Identifikátor	a5663en7
Kód kola	OVP MPP

Připomínkování Metropolitního plánu hl. m. Prahy

Druh subjektu		Orgán veřejné moci			
Jméno		Příjmení			
Titul před		Titul za		Datum narození	
Jméno/Název subjektu		Městská část Praha 5			
Jméno jednatele		Jana Martínková			
IČ	63631	ID datové schránky	yctbyzq		
Ulice	náměstí 14. října	Č. popisné/ č. evidenční	1381/4		
PSČ	15000	Obec	Praha 5		
Telefon	+420603183456	Email	lukas.vacek@praha5.cz

Zákres připomínky – lokalizace:

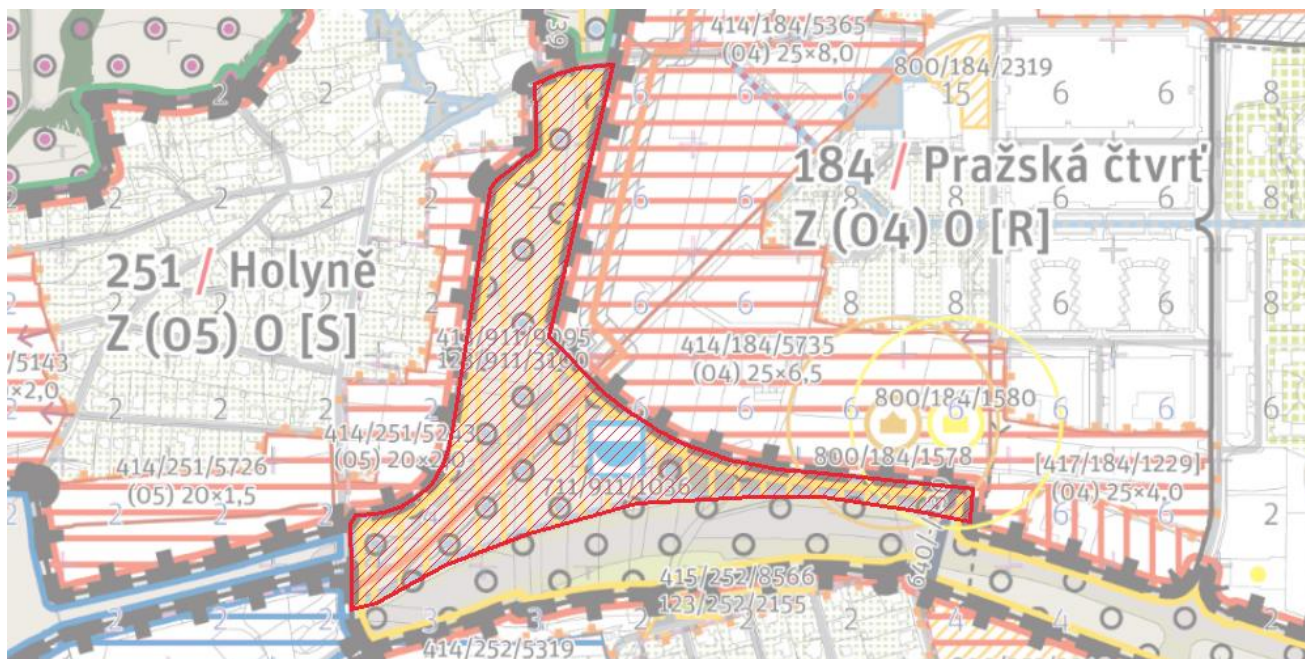
Text vyjádření: 911/1
V ploše lokalitního parku Pražská čtvrt' 412/911/5465 umožnit umístění parkových sportovišť a objektů kavárny a půjčovny při vstupu do parku dle urbanistické studie „Nový Barrandov“.

Text zdůvodnění: Jde o možnost umístit parkové sportoviště včetně nezbytné vybavenosti pro zajištění jejich fungování a to zejména: multifunkční sportovní hřiště, parkurové hřiště, pumptrack, skatepark apod. A dále možnost umístění objektů kavárny a půjčovny při vstupu do parku. S umístěním pásu sportovišť a staveb zázemí v okruhu přímo přiléhajícím k zástavbě lokality 184/Pražská čtvrť počítá návrh parku v urbanistické studii „Nový Barrandov“. Studie byla projednána a schválena Zastupitelstvem a Radou MČ Praha 5 a slouží jako podkladová studie pro změny územního plánu č. Z 3833/00 a Z 3563/34. Zároveň platí, že pozemky pro park bude investor podle smlouvy předávat do majetku MČ Praha 5.

S ohledem na tuto skutečnost byly také v návrhu změny územního plánu vymezeny plochy s využitím SO1, resp. SO3 (vždy podél hranice zástavby). Vzdálenější území mezi pásem sportovišť a krajinou pak bylo popsáno jako plocha s využitím ZMK.

Definice Nezastavitelné rekreační lokality podle čl. 65 tak, jak je zadáno v návrhu pro rozvojovou plochu 412/911/5465, umístění sportovišť a jejich zázemí vylučuje.

Navrhujeme proto zvolit jiné řešení, které umístění parkových sportovišť umožní (dotčené pozemky parc. č. 1785/14, 1785/72, 1785/50, 1785/51, 1785/52, 1785/55, 1183/4, 1184/2, 1785/48, 1785/49, 1184/54, 1184/56, 1139/2, 1184/47, vše k. ú. Hlubočepy).

Doplnění odůvodnění: Žádáme o prověření na straně zpracovatele a případnou úpravu plánu tak, aby bylo toto umožněno. V daném území se přes sebe vrství lokalitní park, nezastavitelná transformační plocha s rekreačním využitím versus pole (nově šlo identifikovat přes tlačítko "i" v aplikaci) v nezastavitelné rekreační lokalitě - komplikované v textové části rozklíčovat, co vše je umožněno.

Zákres připomínky – lokalizace:

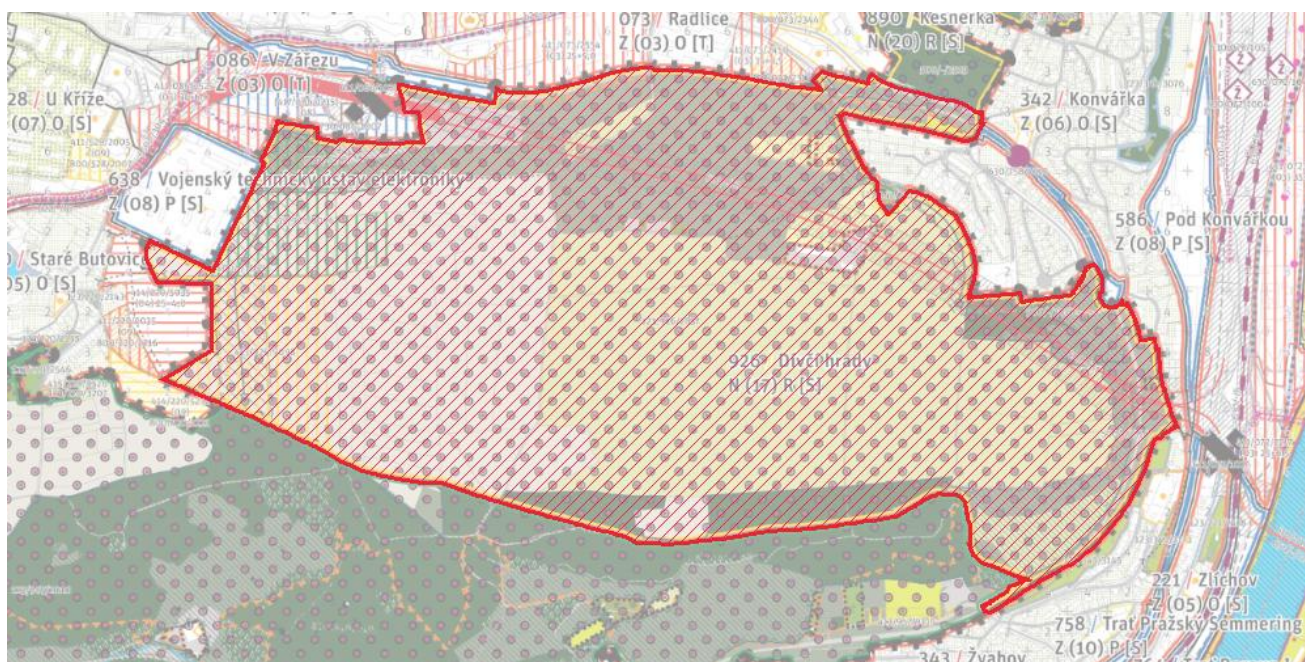
Text vyjádření: 926/1
Upravit regulativy lokality zohledňující rozlohu parku.

Text zdůvodnění: Jedná se o rozsáhlý metropolitní park o ploše přes 200 ha, přičemž zastavitelnost rekreačním vybavením je neúměrně malá. Je tedy nutné upravit regulativy zohledňující rozlohu území, neboť dle návrhu nového územního plánu je v metropolitním parku možné umístit pouze budovy do 150 m² RPB jednotlivě, maximálně však 300 m² v součtu pro celé území parku.

Zákres připomínky – lokalizace:

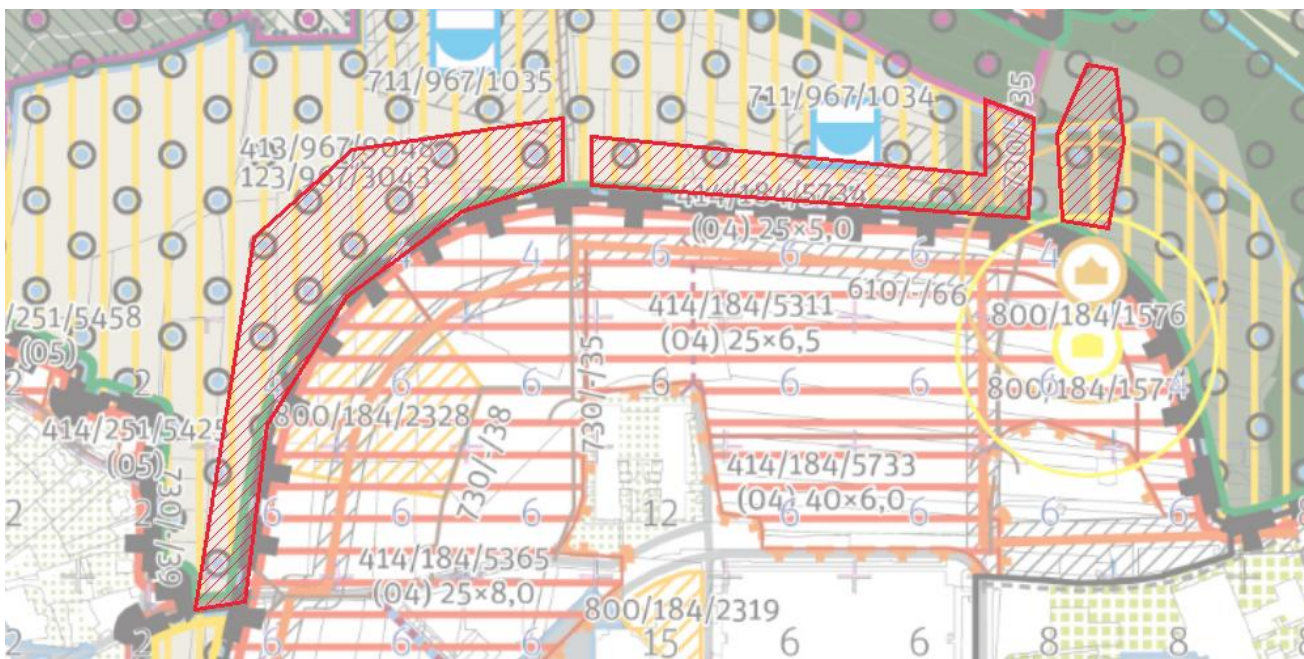
Text vyjádření: 967/3
V ploše lokalitního parku Barrandovské návrší 412/967/5464 umožnit umístění parkových sportovišť dle urbanistické studie „Nový Barrandov“.

Text zdůvodnění: Jde o možnost umístit parkové sportoviště včetně nezbytné vybavenosti pro zajištění jejich fungování a to zejména: sportovní hřiště základní školy, multifunkční sportovní hřiště, parkurové hřiště, pumptrack, skatepark apod. S umístěním pásu sportovišť a staveb zázemí v okruhu přímo přiléhajícím k zástavbě lokality 184/Pražská čtvrť počítá návrh parku v urbanistické studii „Nový Barrandov“. Urbanistická studie byla projednána a schválena Zastupitelstvem a Radou MČ Praha 5 a slouží jako podkladová studie pro změny územního plánu č. Z 2929/00 a Z 3563/00. Zároveň platí, že pozemky pro park bude investor podle smlouvy předávat do majetku MČ Praha 5. S ohledem na tuto skutečnost byly také v návrhu změny územního plánu

vymezeny plochy s využitím SO1, resp. SO3 (vždy podél hranice zástavby). Vzdálenější území mezi pásem sportovišť a krajinou pak bylo popsáno jako plocha s využitím ZMK.

Definice Nezastavitelné přírodní lokality podle čl. 66 tak, jak je zadáno pro rozvojovou plochu 412/967/5464, umístění sportovišť a jejich zázemí vylučuje.

Navrhujeme proto zvolit jiné řešení, které umístění parkových sportovišť umožní (dotčené pozemky parc. č. 1785/14, 1785/72, 1785/50, 1785/51, 1785/52, 1785/55, 1183/4, 1184/2, 1785/48, 1785/49, 1184/54, 1184/56, 1139/2, 1184/47, 1184/51, 1184/67, 1184/29, 1184/38, 1184/76, 1184/68, 1184/53, 1184/5, 1184/53, 1184/68, 1184/30, 1184/4, 1178/3, 1177/1, 1176, 1216, 1215, 1214, 1178/10, 1184/48, 1184/31, vše k. ú. Hlubočepy).

Doplnění odůvodnění: Nutná možnost umístění sportoviště pro ZŠ (včetně atletického oválu)! Žádáme o prověření na straně zpracovatele a případnou úpravu plánu tak, aby bylo toto umožněno. V daném území se přes sebe vrství lokální park + nezastavitelná transformanční plocha s rekreačním využitím versus pole (nově šlo identifikovat přes tlačítko "i" v aplikaci) v nezastavitelné přírodní lokalitě - komplikované v textové části rozklíčovat, co vše je umožněno.
